CIRCULAR N° 3

Cordones de hormigón pre-moldeado

PROYECTO DE INTERVENCIÓN PARQUE LINEAL "Paseo XIBI-XIBI"		PLANO N°
PLANO: Desagues Pluviales.		3.2
DETALLE: Desagues Pluviales - Plano de construcción de desagues.		EXPTE N°
 Municipalidad de San Salvador de Jujuy	Secretaría de Obras Públicas Dirección de Estudios y Proyectos	REVISIÓN:
		ESCALA: 1:200
		FECHA: 10/2016

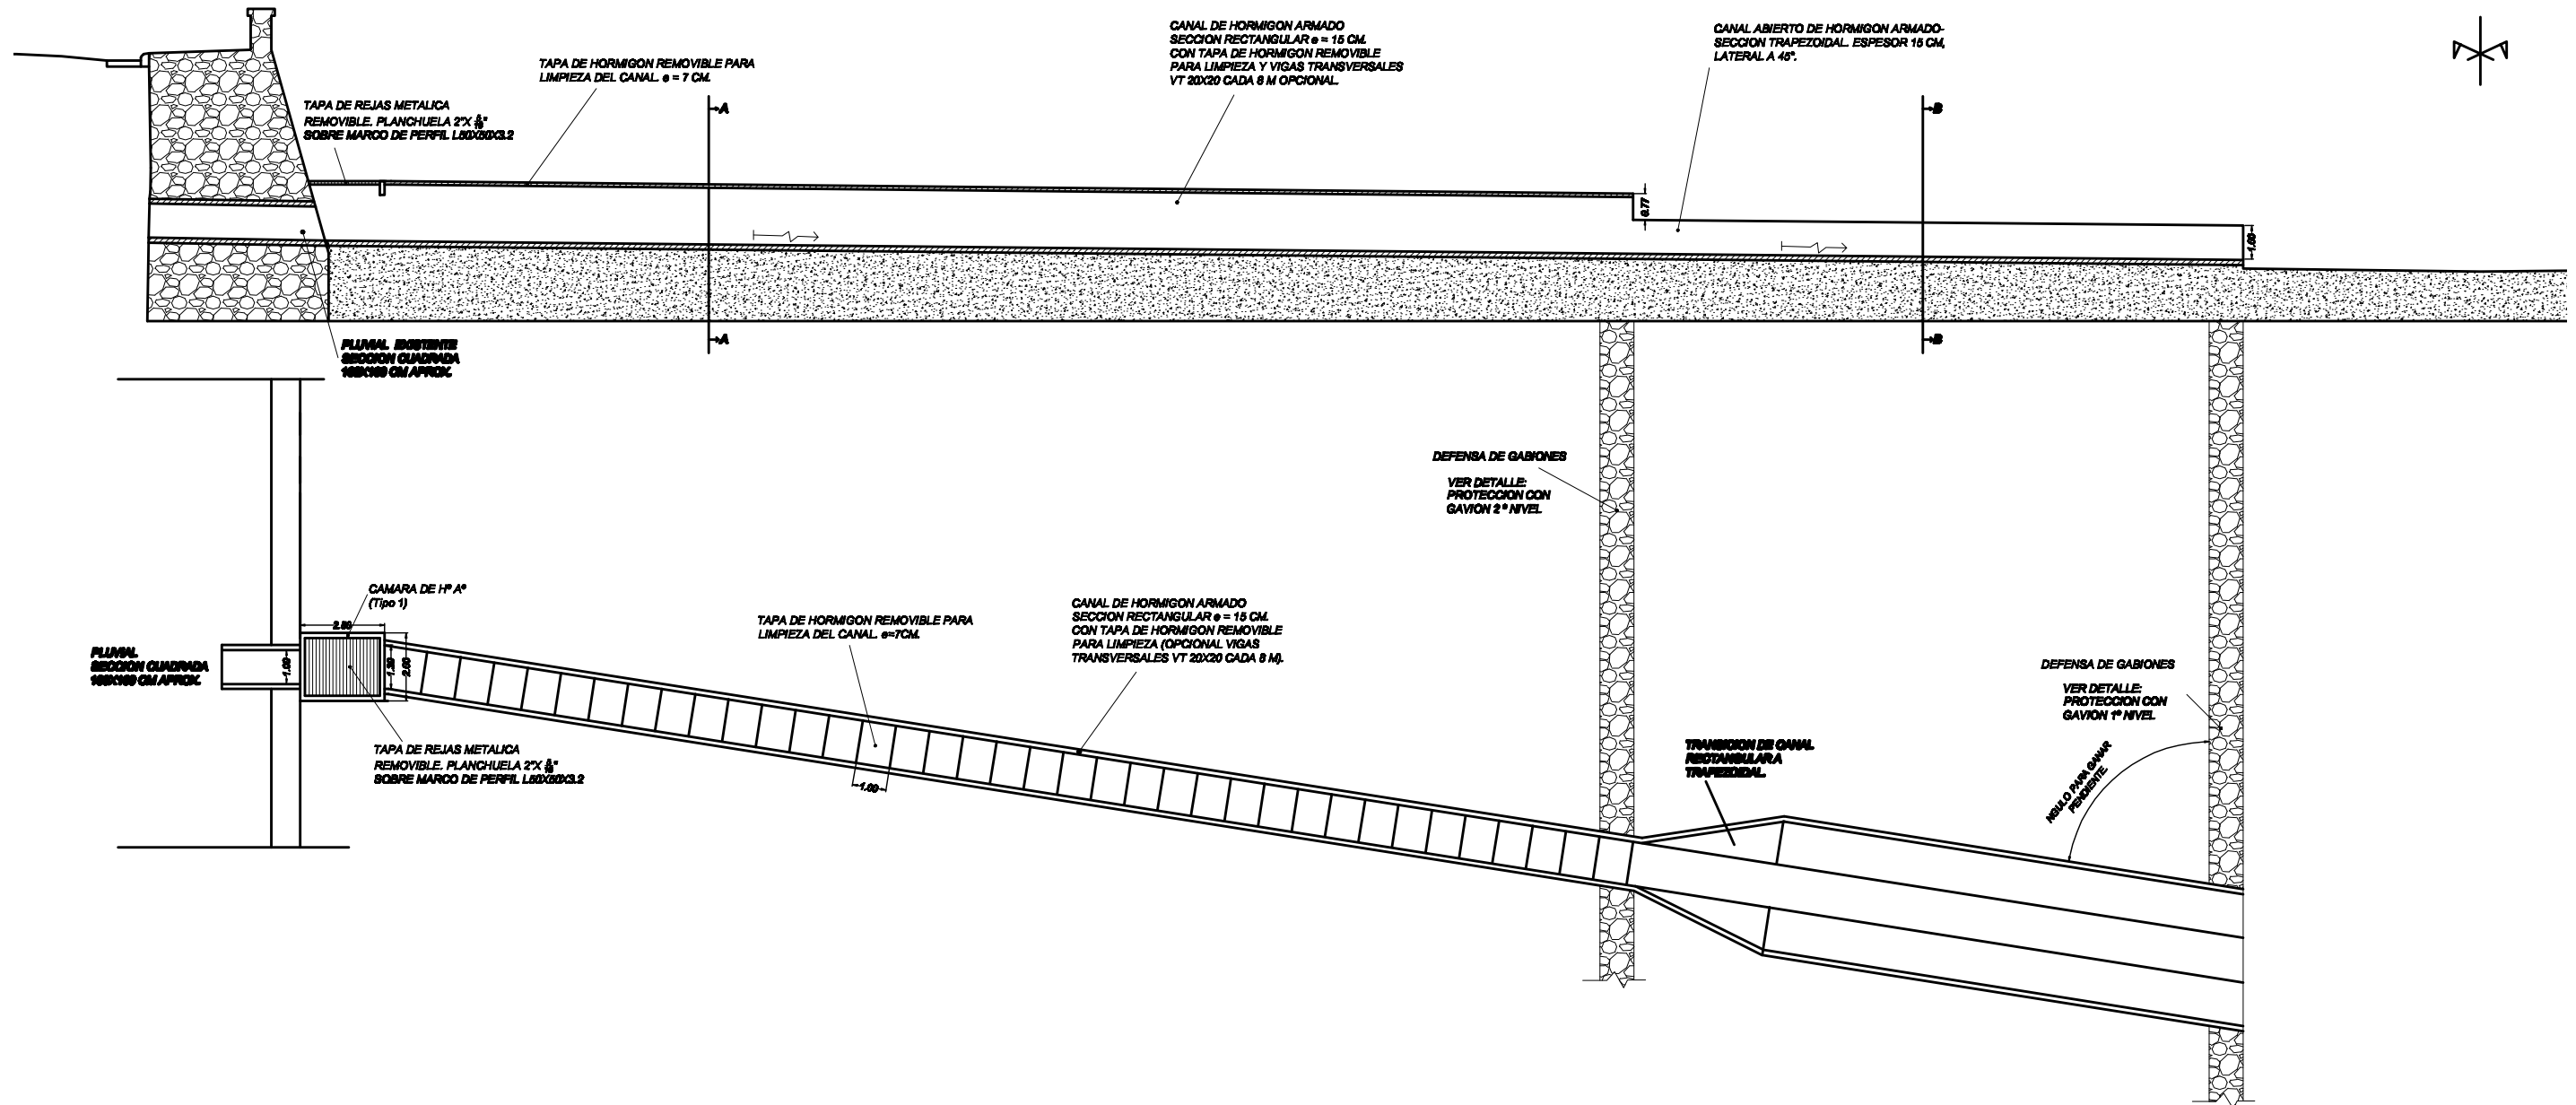
El puente peatonal que cruza los canales trapezoidales de desagüe pluvial esta compuesta por una losa simple de hormigón armado, similar a las tapas empleadas en la terraza superior. Se adjunta detalle de desagües pluviales de la Etapa N° 01.

Los tanques cisternas se ubicarán debajo de ocho (08) puntos de acceso mediante rampa y escalera, identificados como RA.02; RA.04; RA.05; RA.07; RA.08; RA.10; RA.11 y RA.12 en el espacio destinado como sala de máquinas debajo de los puentes vehiculares existentes. Ver plano de detalle N° 3.2.

PLANO: PLANTA CAMINERIAS
DETALLE: JUNTAS Y ENCUENTROS

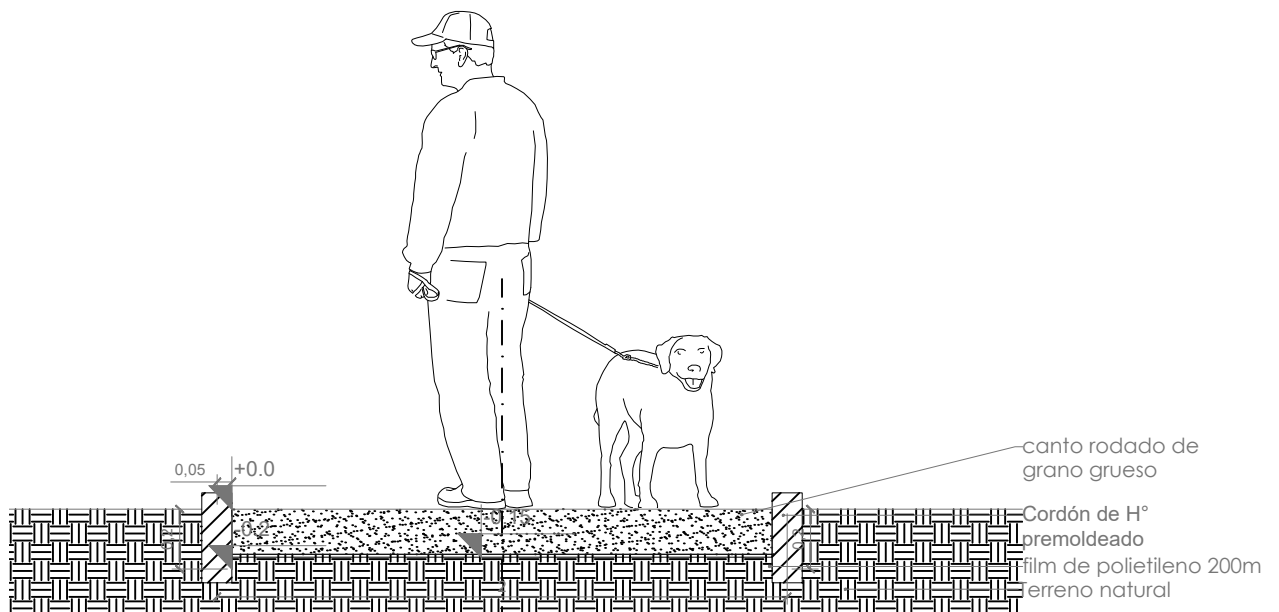
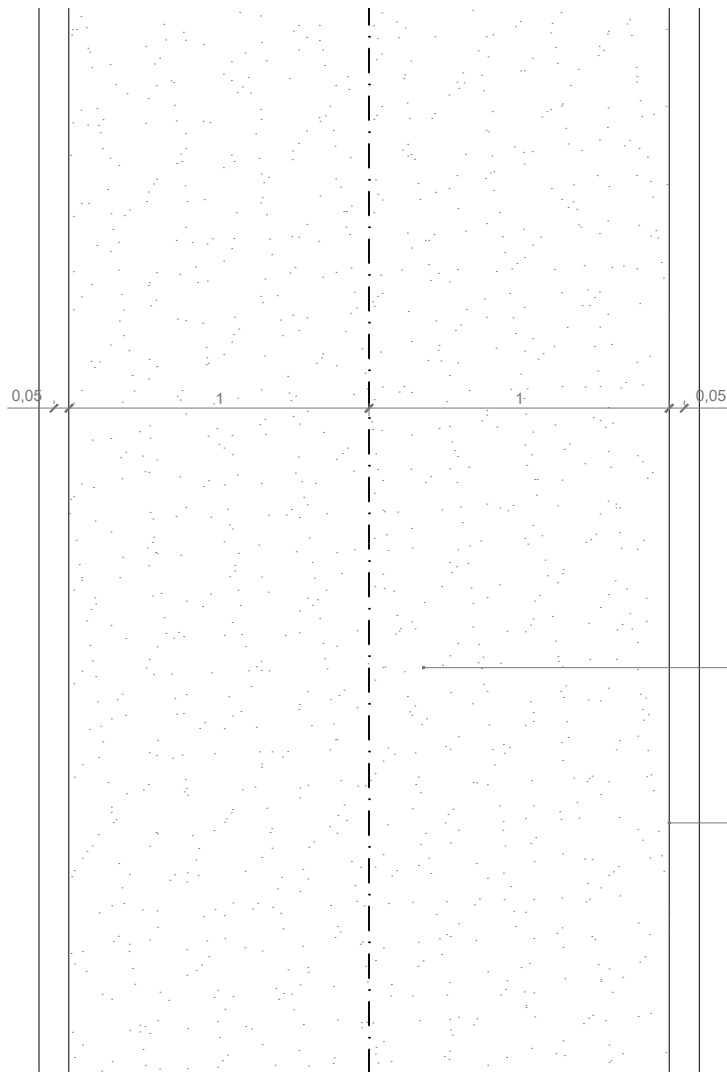
Se adjunta planos de detalle de caminerías actualizados con los elementos de hormigón pre-moldeado solicitados en la Planilla Nomencladora y ETP

PLANO: PLANTA CAMINERIAS
DETALLE: SENDA DE TIERRA CONSOLIDADA

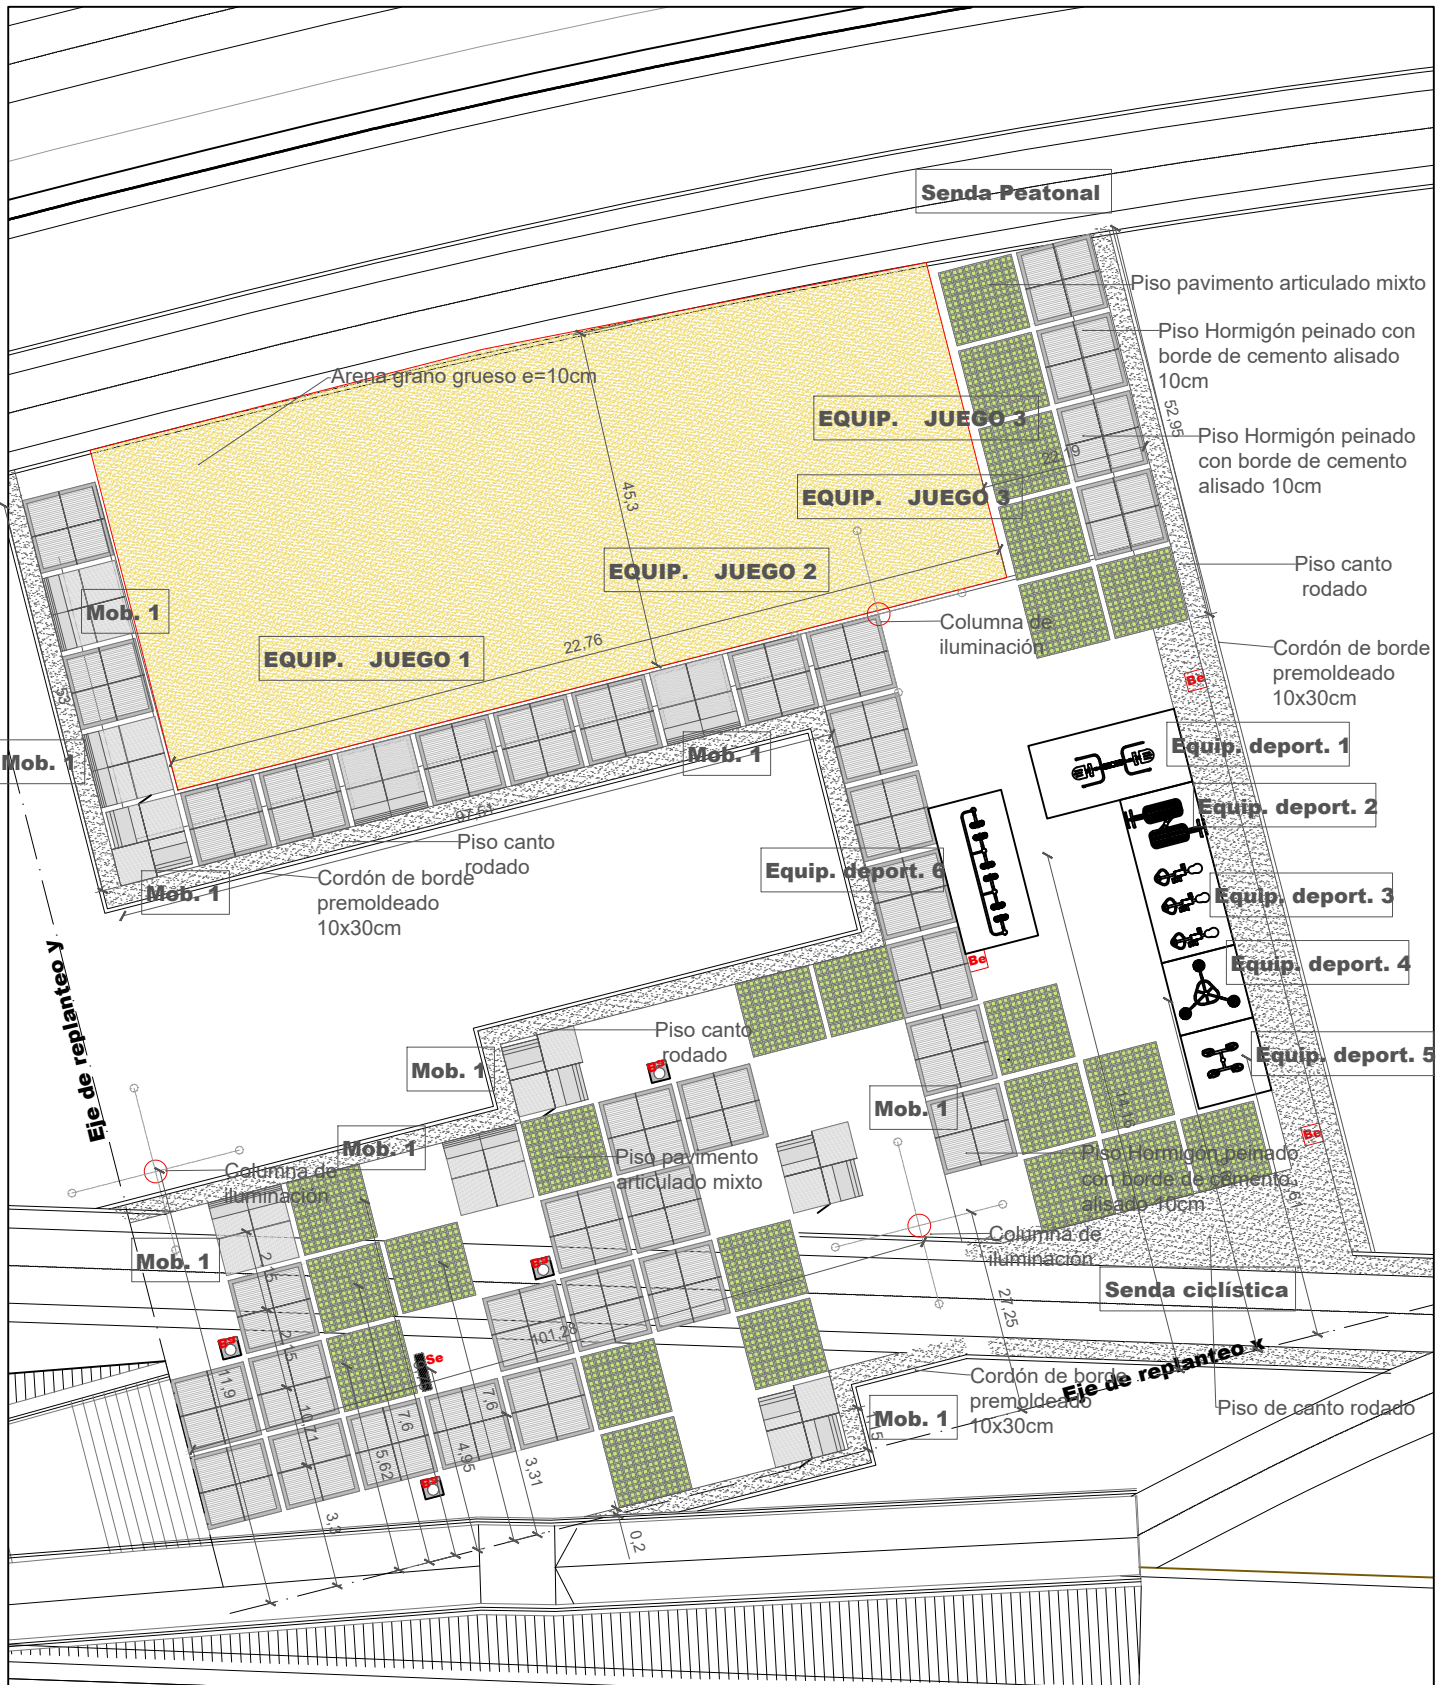
El film de polietileno de 200 micrones solo se coloca bajo la caminería de tierra consolidada a fin de evitar el avance de la vegetación sobre esta senda
